CONSTRUCTION DE LA NOUVELLE ECOLE NORMALE SUPERIEURE DE CACHAN SUR LE PLATEAU DE SACLAY

**Compléments à l'étude d'impact
suite à l'avis de l'autorité environnementale
du 27 mars 2015**

**COMPLEMENTS A L'ETUDE D'IMPACT
suite à l'avis de l'Autorité Environnementale du 27 mars 2015**

Avis de l'autorité environnementale sur le projet de construction de l'Ecole Normale Supérieure (ENS) de Cachan à Gif-sur-Yvette (91)

Figure 1 : Rose des vents annuelle (station de Trappes – 1974-2000)

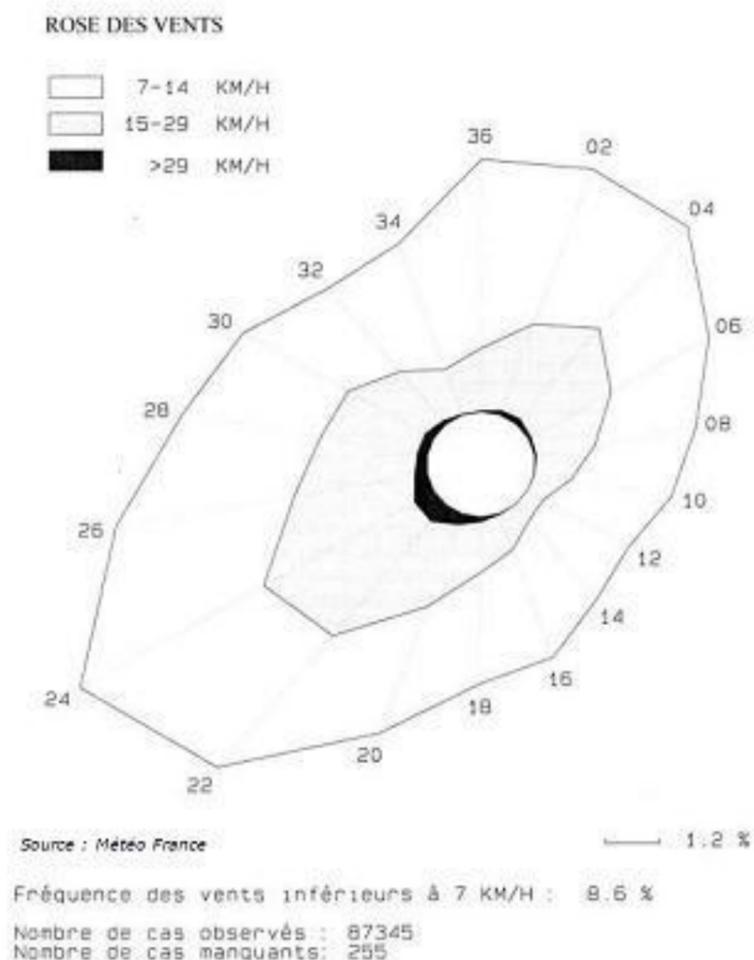
«...
Toutefois, le dossier explique que le plateau de Saclay du fait de sa position surélevée (150 – 160 m NGF) et de sa planéité est particulièrement exposé aux vents d'orientation Nord-est et Ouest-sud qui dominent une grande partie de l'année. Il aurait été intéressant que ces informations soient illustrées de relevés.
... »
Page 4/9 de l'avis de l'Autorité Environnementale publié le 27 mars 2015

La station météorologique de Trappes (Yvelines), située à un peu plus de 10 km au nord-ouest du secteur de Moulon, présente l'avantage d'être sur un plateau de même altitude que le terrain d'étude. La rose des vents annuelle entre 1974 et 2000 à Trappes permet ainsi d'illustrer la sensibilité aux vents dominants des plateaux.

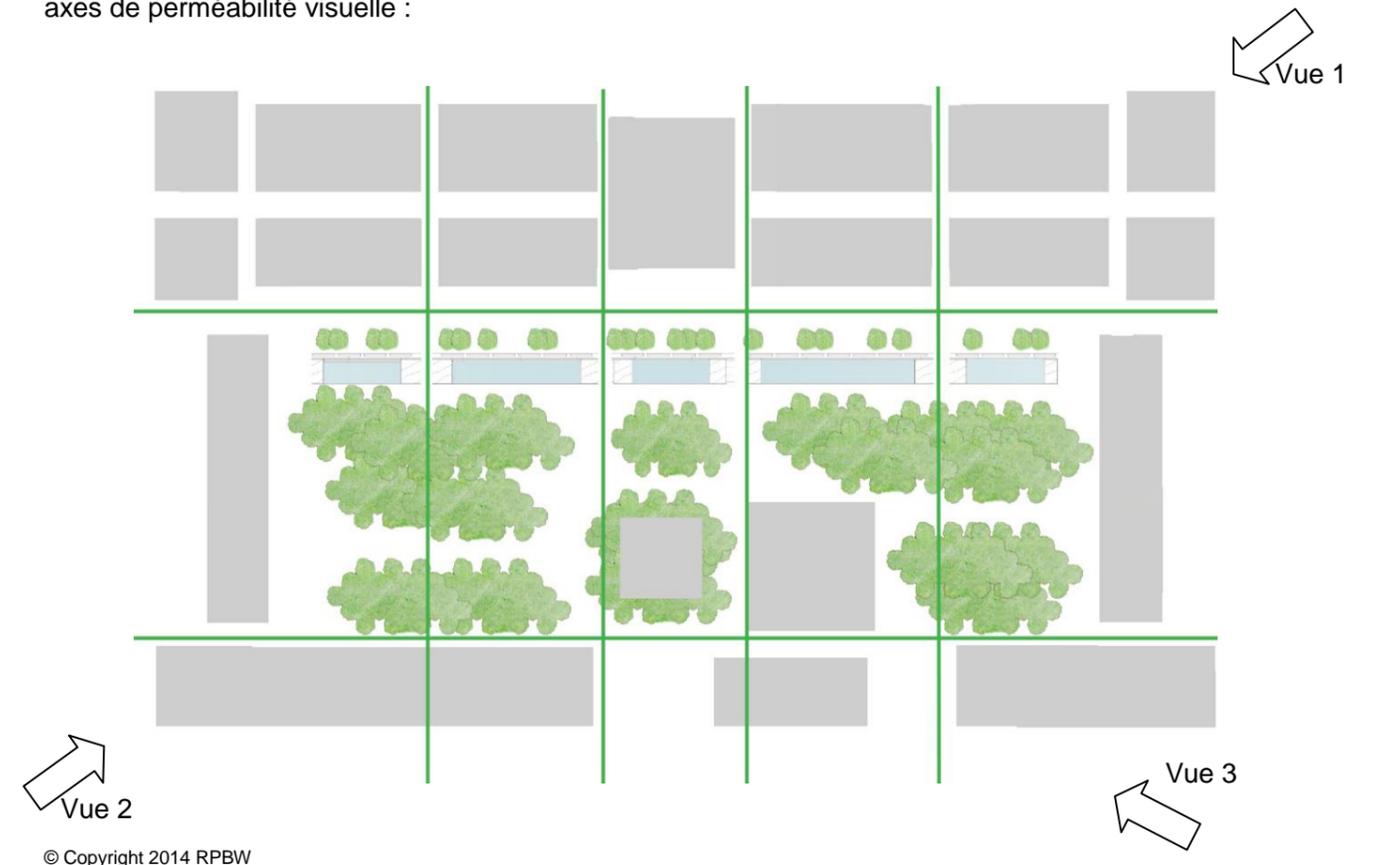
« ...
Concernant l'insertion paysagère, le projet prévoit un jardin paysager (1 ha) destiné à créer un lieu de respiration et à marquer les ambiances des différents espaces fonctionnels de l'école. Le dossier met en avant la volonté de connecter ce jardin avec l'extérieur. Il est expliqué que la mise en place d'ouvertures et de transparences au rez-de-chaussée permettra d'assurer la porosité du bâtiment. Au-delà de ces explications, l'autorité environnementale constate que la connexion du jardin avec le quartier reste difficile à appréhender en l'état.

Il aurait été intéressant de présenter plusieurs prises de vues du bâtiment (via des modélisations) depuis le quartier afin de visualiser son intégration dans l'espace public.

Il faut noter que les connexions du jardin avec le quartier sont préférentiellement réalisées suivant des axes de perméabilité visuelle :

Les différentes vues suivantes, modélisées, issues des pièces complémentaires du permis de construire déposées le 30 mars 2015, permettent d'illustrer son intégration dans l'espace public.

Charge de trafic en HPM à l'horizon 2015+ à l'échelle du quartier de Moulon

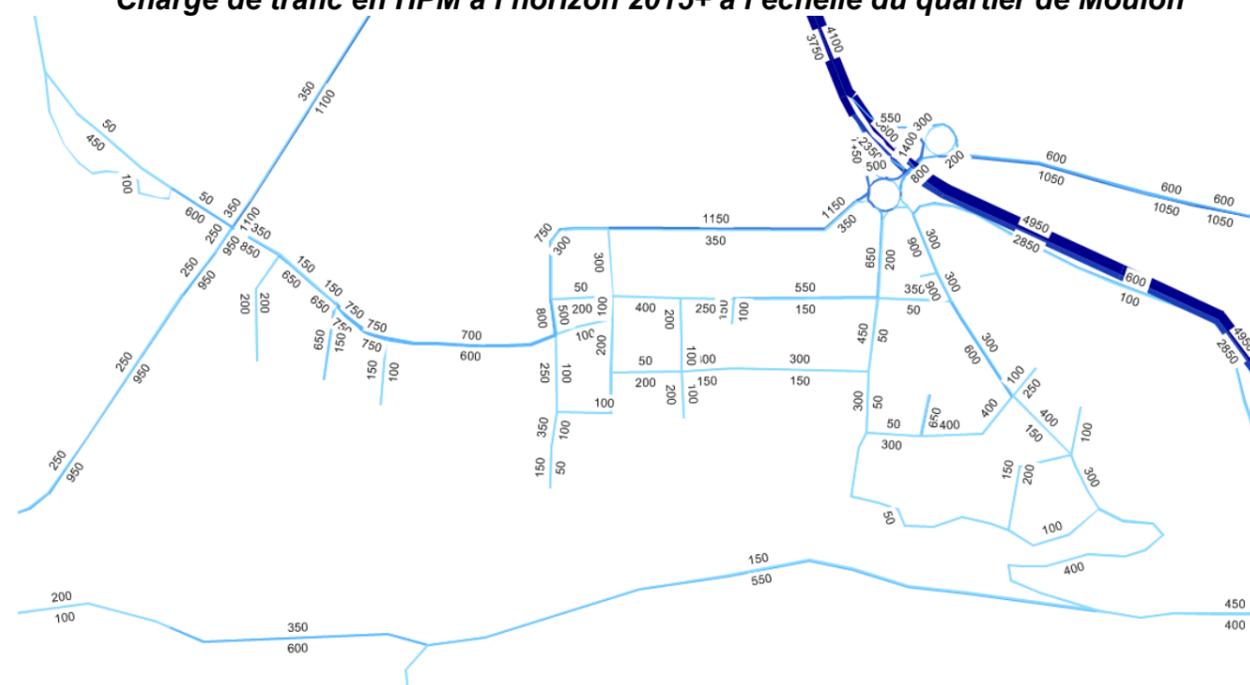
- Des réserves doivent être émises concernant les hypothèses très optimistes utilisées pour les prévisions de trafic (correspondant à la volonté de réduire très fortement la part de voitures), en particulier avant même l'arrivée de la ligne 18 du métro (mise en service progressive en 2023, 2024 et totale en 2030) ;
- Même avec des prévisions de trafic probablement sous estimées par rapport à la réalité (hypothèses très optimistes de report modal), les résultats de modélisations mettent en évidence des risques de saturation sur les axes structurants du plateau (RN118, RD36) et au niveau des carrefours.

L'autorité environnementale note que des aménagements de capacité ont été prévus à plus ou moins court terme au niveau des carrefours (échangeur de Corbeville, Christ de Saclay, Rond-point de Saint-Aubin) et sur la RD36. Néanmoins, l'étude ne permet pas de savoir si dans le modèle 2020+ (p 177) les trois carrefours précités ont été modélisés avec les aménagements de capacité ou si la modélisation porte seulement sur l'échangeur de Corbeville.

Les diagrammes de saturation en heure de pointe du matin et du soir, à l'échelle du sud du Plateau de Saclay, et à cette échéance (2015+) figurent dans l'étude d'impact pages 176 et 177.

En termes de charges de trafic aux heures de pointe, les figures suivantes peuvent être ajoutées ici :

Plateforme fluides spéciaux

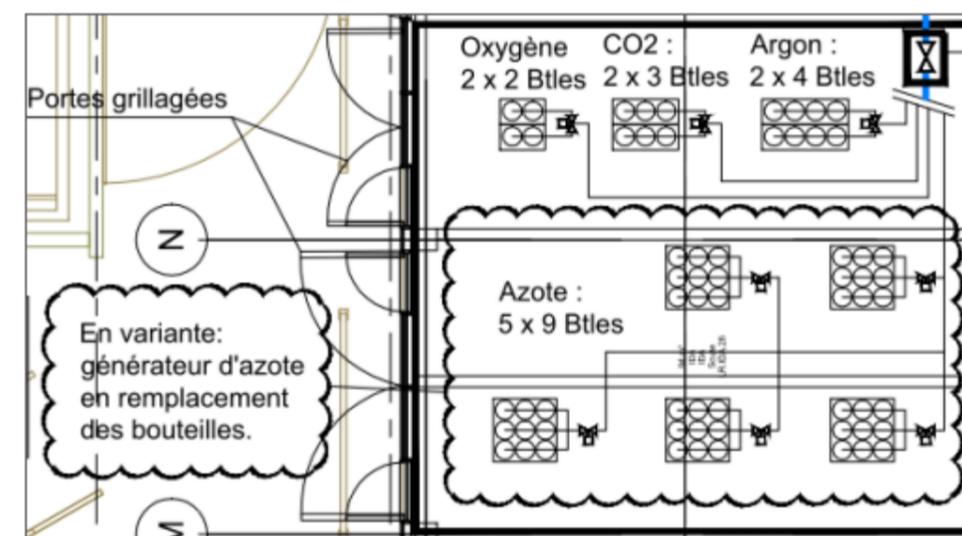
« ...
S'agissant des matières dangereuses exploitées au sein de l'école, le dossier nécessiterait d'être plus précis sur la nature et le volume de ces matières ainsi que sur les conditions de transport (fréquence).
... »

Les bouteilles (hors propane, CF4 – tétrafluorure de carbone, et SF6 – hexafluorure de soufre) sont installées sur plateforme fluides au rez-de-chaussée du bâtiment Ouest, accessible plein pied, et largement ouverte sur l'extérieur.

Les bouteilles de propane, CF4 et SF6 seront installées en toiture ou en façade (dans des niches extérieures au rez-de –chaussée dans ce cas) du bâtiment Nord.
Elles seront stockées au plus près des locaux qu'elles desservent.
